島根原子力発電所 2号炉 審査資料	
資料番号	EP-060 改 38(説 5)
提出年月日	令和 2 年 4 月 14 日

耐震設計の基本方針

(コメント回答)

[重大事故等対処施設の耐震設計における重大事故と地震の組合せ]

■ SA時の耐震評価に用いるPCVの荷重条件

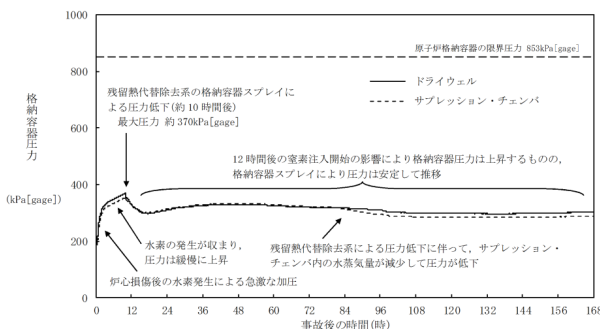
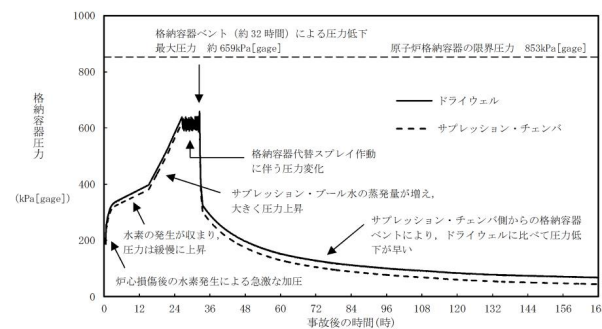
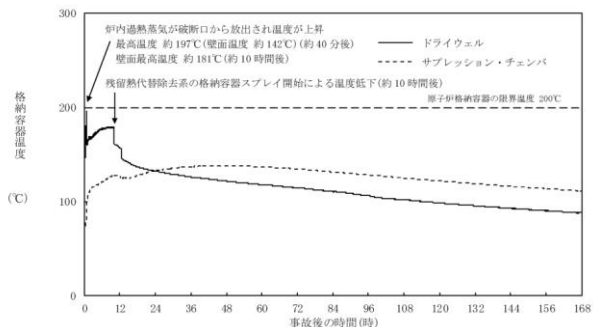
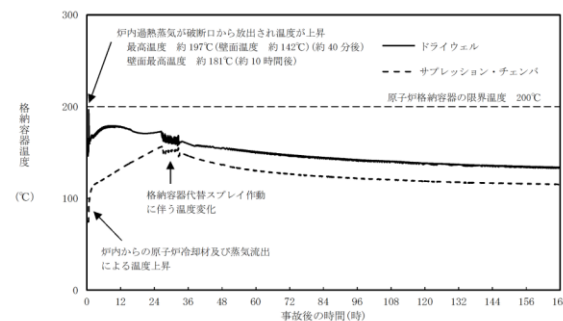
○ V(LL)時の荷重の組合せについて、残留熱代替除去系を使用する場合としない場合の組み合わせの考え方について説明すること。

- SA事象発生後 10^{-2} 年（約3.5日）におけるPCV圧力はRHARシナリオの方が高く、PCV温度はベントシナリオの方が高い結果となっている。
- ここで、除熱機能の確保はSA設備であるRHARを優先に行うことから、運転状態V（L）時及びV（LL）時のいずれにおいてもRHARシナリオにおけるPCV圧力及びPCV温度を考慮することを基本としている。
